Паспорт доступности объекта
для инвалидов
и маломобильных групп населения
по адресу: ул. Вокзальная, д. 114/2
Стадион «Малыш»

доступности объекта: Стадион «Малыш» для инвалидов и маломобильных групп населения

**АКТ ОБСЛЕДОВАНИЯ
объекта социальной инфраструктуры
К ПАСПОРТУ ДОСТУПНОСТИ ОСИ
№06**

№ фото	Результаты фотофиксации	№ фото	Результаты фотофиксации
5		6	
7

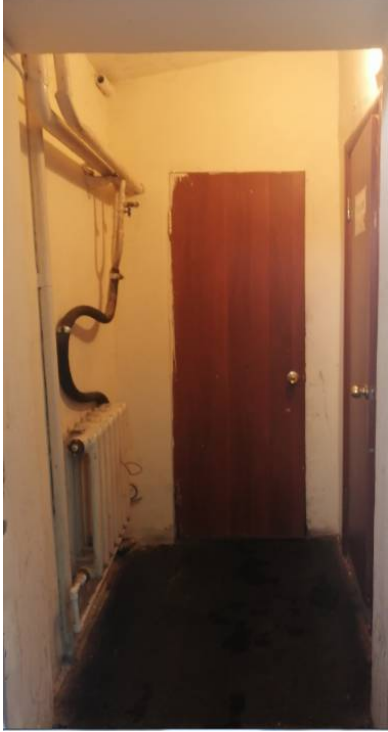
1.2	Путь (пути) движения на территории	есть		6, 7	Бортовой камень в зоне перехода с территории на проезжую часть имеет высоту, несоответствующую нормам	К	Привести высоту бортового камня к требуемым значениям СП59.13330.2016 - 5.1.5,5.1.8	ТР		
					Отсутствуют тактильные средства на покрытии пешеходных путей: - не менее, чем за 0,8 м до объекта информации (начала опасного участка, изменения направления движения, входа)	С			2. Оборудовать тактильными средствами покрытие пешеходных путей	ТР
					Пути движения полностью не доступны инвалидам категории К, О	Все категории			Альтернативная форма обслуживания / проектные решения по организации доступа	КР
